Technical Warning

TCK4S/TCK4NGS

Información importante de instalación

TB0063-ES

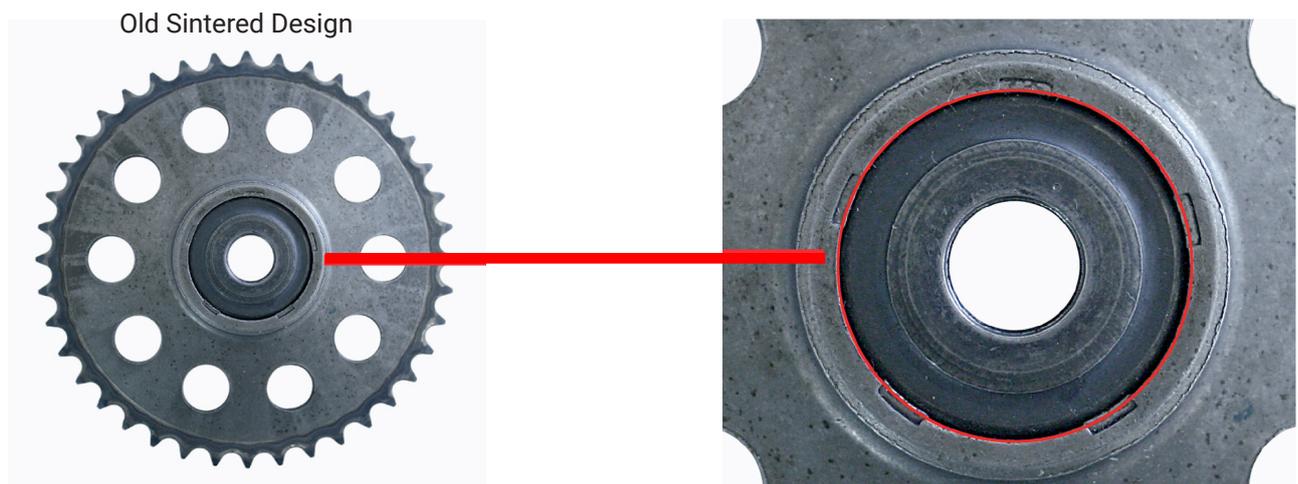
Los engranajes de sincronización originales de GM hasta el número de motor 19DN0327 se hicieron de material sinterizado e incluye un espaciador / arandela incorporados. Los motores posteriores utilizaron engranajes de acero prensado que no requerían el espaciador / arandela. GM ha detenido la producción de los primeros engranajes y ahora solo ofrecemos los últimos engranajes de acero prensado que se pueden encontrar en este kit FAI.

Importante: NO se deben mezclar engranajes de acero prensado y sinterizado.

Al reemplazar el equipo de diseño antiguo por el nuevo diseño de acero prensado observar: se deberán ensamblar los nuevos componentes como se muestra en el diagrama. NB: asegúrese de ajustar el espaciador / arandela con la superficie plana hacia adelante (tocando la placa del gatillo de recogida)
